改善箇所説明図

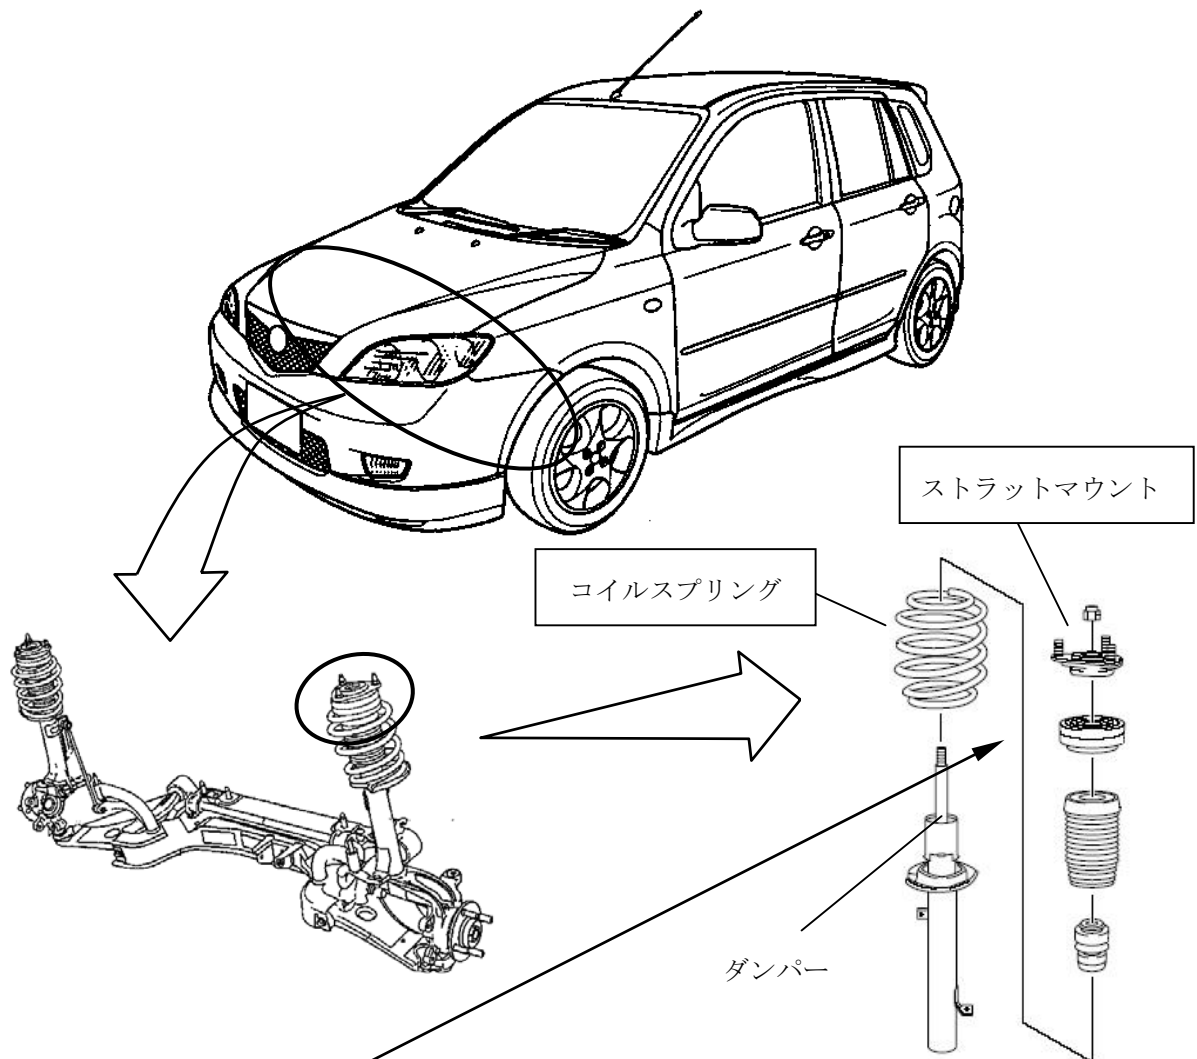
基準不適合発生箇所

前輪緩衝装置のコイルスプリングの設計が不適切なため、路面からの衝撃により、ストラットマウントのダンパー取付け部に過大な応力が発生することがある。そのため、そのまま使用を続けると、当該取付け部に亀裂が生じ、最悪の場合、破損してダンパーが外れ、走行不能に至るおそれがある。

改善の内容

全車両、フロントコイルスプリングを良品と交換するとともに、ストラットマウントを新品に交換する。

注：□は交換部品を示す。

識別：左フロントサスペンション・タワーバー取付けブラケットに黄色ペイントを塗布する。
